ÚZEMNÍ PLÁN MĚSTA BRNA

Textová část Odůvodnění

Kapitola 18 Rozhodnutí o námitkách (včetně odůvodnění)

Svazek Nb34 *(bez osobních údajů)*

GPS: 49.19002, 16.6136

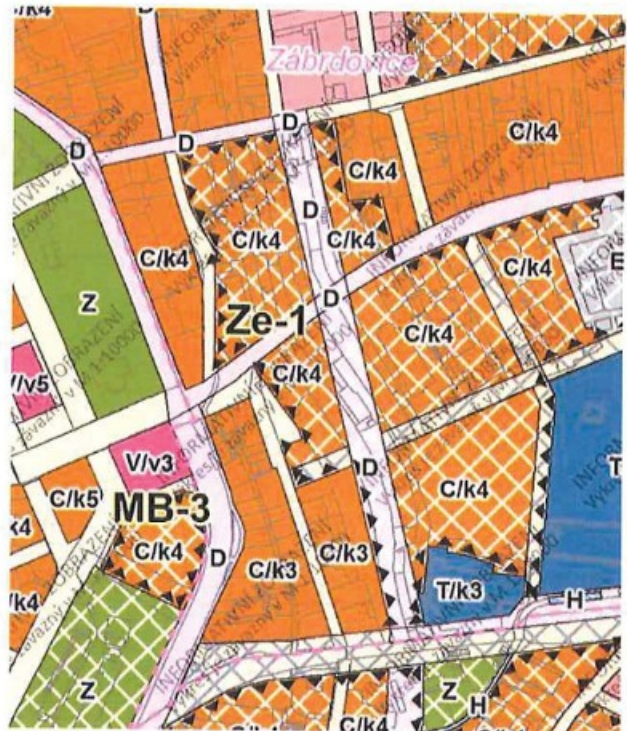
- Plochy pod Tescem a jeho plánovanou dostavbou změnit z W na C.
- Rozvojovou plochu rozšířit a podmínit studií od ústí Masarykovy po uliční čáru Vaňkovky a od křižovatky pod Petrovem a Malé Ameriky po Dorných, viz obr.
